伊方発電所3号機 火災感知器追設工事 設計及び工事計画認可申請に係る審査でのコメント等管理表

2022年10月19日

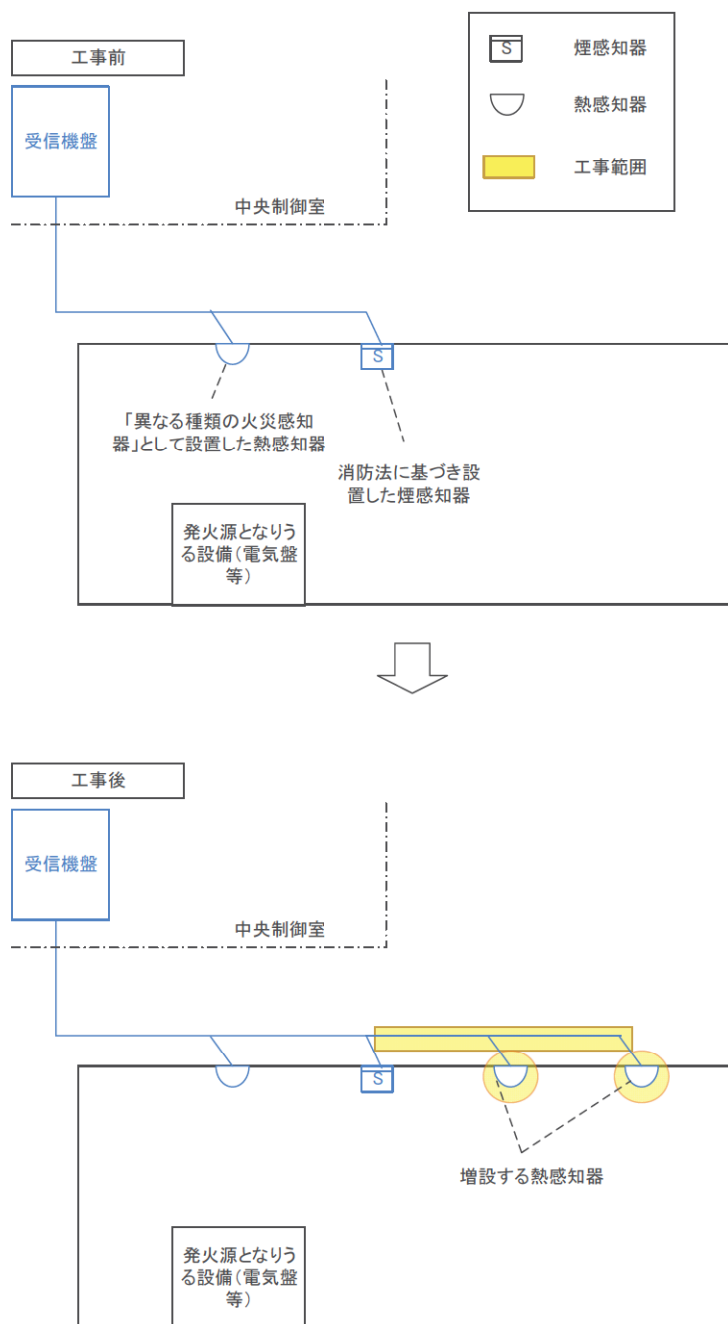
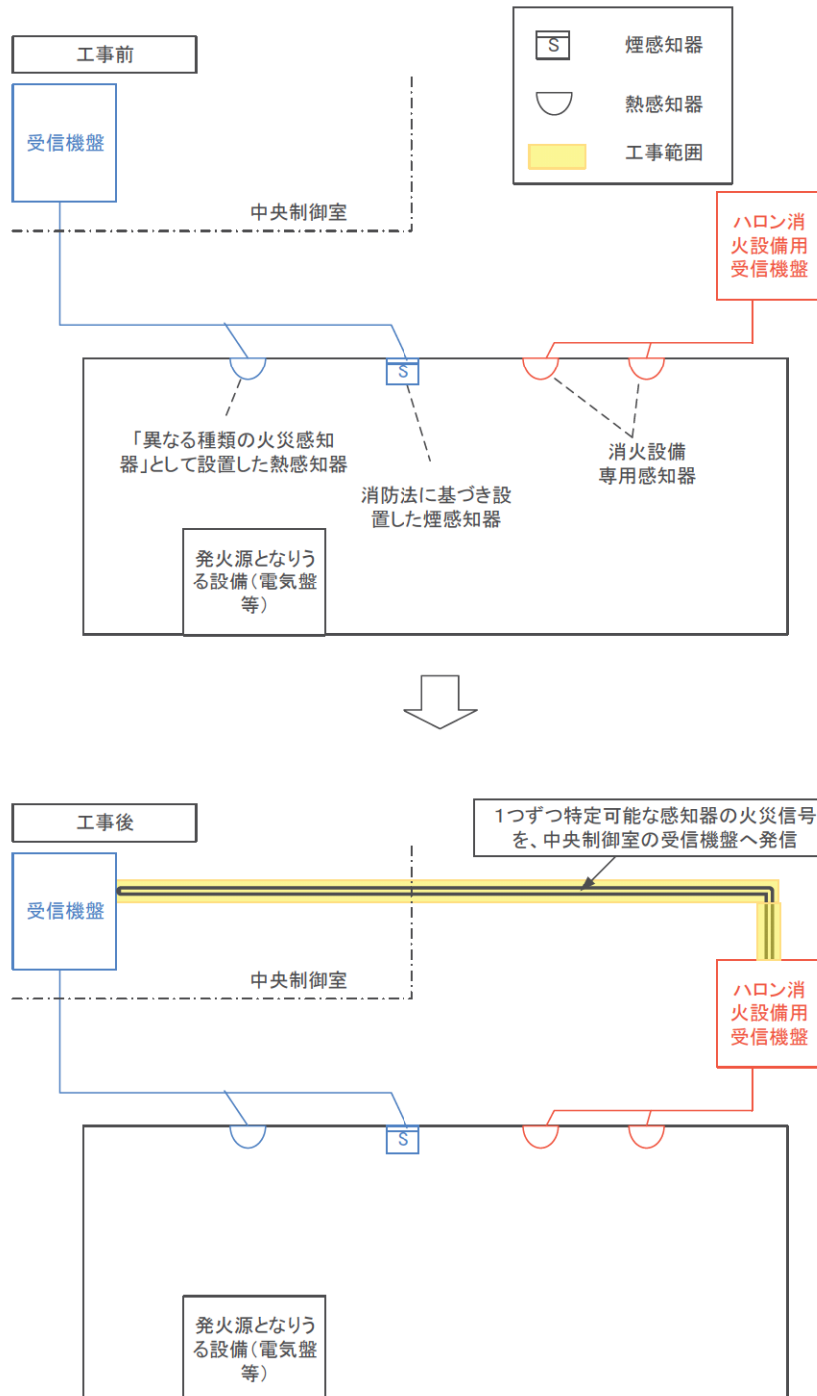
適用対象条文14条の安全設備について、今回の申請にあたり、ハロン専用感知器の変更の有無を確認したうえで、審査対応条文の対象有無を記載すること。

本工事において、火災感知器を追加する場合及び消火設備専用感知器を取り込む場合の工事概要について、以下のとおり説明する。

(1) 火災感知器を増設する場合

増設した火災感知器を既存の火災感知設備系統に接続することで、中央制御室の受信機盤で監視可能とする。この場合、設置する火災感知器は消火設備起動信号には使用しないことから、消火設備機能に影響を与えるものではない。

(2) 既設のハロン消火設備専用感知器を兼用する場合

ハロン消火設備用受信機盤と中央制御室受信機盤間を専用ケーブルで接続することで、既に設置されているハロン消火設備用感知器からの火災信号を中央制御室の受信機盤で監視可能とする。この場合、工事範囲は消火設備用受信機盤から中央制御室受信機盤の間のみであり、消火設備の起動信号を変更するものではないことから、消火設備機能に影響を与えるものではない。

具体例として、火災区域「洗浄排水モニタタンク・ポンプ室エリア」における火災感知器の配置状況を示す。
